PREGÃO ELETRÔNICO BINACIONAL EF 1014-23
SUBASTA A LA BAJA ELECTRÓNICA BINACIONAL EF 1014-23

AQUISIÇÃO DE GUIAS PARA TOMADA D'ÁGUA

ADITAMENTO 2

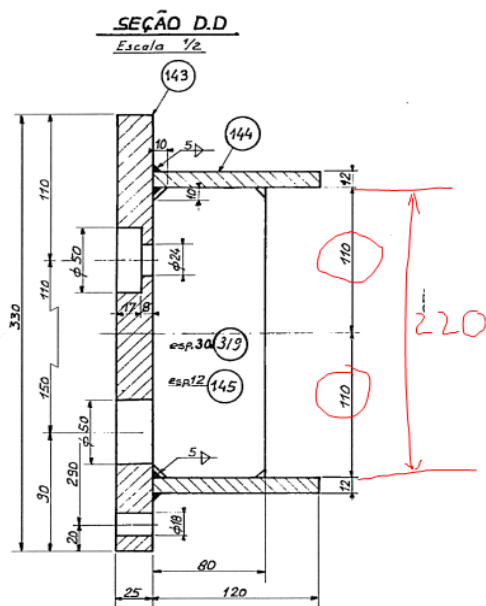
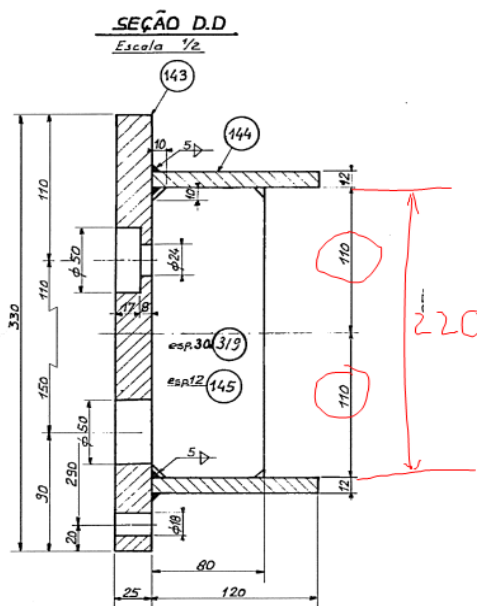
“Espessuras chapas bases das guias”

Nos desenhos cit e tabelas, chama Chapas #12/#20/#25/#30, esclarecer a notação: É espessura final usinada em mm. ou refere-se ex: #25= esp1” =25,4mm unidade medida inglesa Não há símbolo de usinagem!

“Espesores chapas base de las guías” En los diseños y tablas citadas, llámese Placas #12/#20/#25/#30, aclare la notación: Se mecaniza espesor final en mm. o se refiere a, por ejemplo: #25= esp1” =25,4 mm Unidad de medida inglesa ¡No hay símbolo de mecanizado!

Os símbolos # indicam que a medida abaixo corresponde à espessura. Serão aceitas chapas com espessuras padrão de (12,7, 25,4, 31,7 e 50,8 mm). No entanto, sempre deve respeitar as dimensões indicadas no desenho e mover as chapas para o exterior, se necessário. Por exemplo, se deseja substituir as chapas de 12 mm na seção D.D do projeto 5117-DC-0555-P-R3 por uma chapa de 12,7 mm, deve-se manter a

Los símbolos # indican que la medida a continuación corresponde al espesor. Se aceptarán chapas con espesores estándar de (12.7, 25.4, 31.7 y 50.8 mm). Sin embargo, siempre se deben respetar las dimensiones indicadas en el diseño y desplazar las chapas hacia el exterior si es necesario. Por ejemplo, si se desea reemplazar las chapas de 12 mm en la sección D.D del diseño 5117-DC-0555-P-R3 por una chapa de 12.7 mm, se debe

distância interna de 220 mm (110 + 110) e, para conseguir isso, mover as chapas para exterior. Este mesmo princípio se aplica a outras espessuras de chapas comerciais, sempre respeitando as dimensões indicadas no projeto.

mantener la distancia interna de 220 mm (110 + 110) y, para lograrlo, desplazar las chapas hacia el exterior. Este mismo principio se aplica para otros grosores de chapas comerciales, siempre respetando las dimensiones indicadas en el diseño.
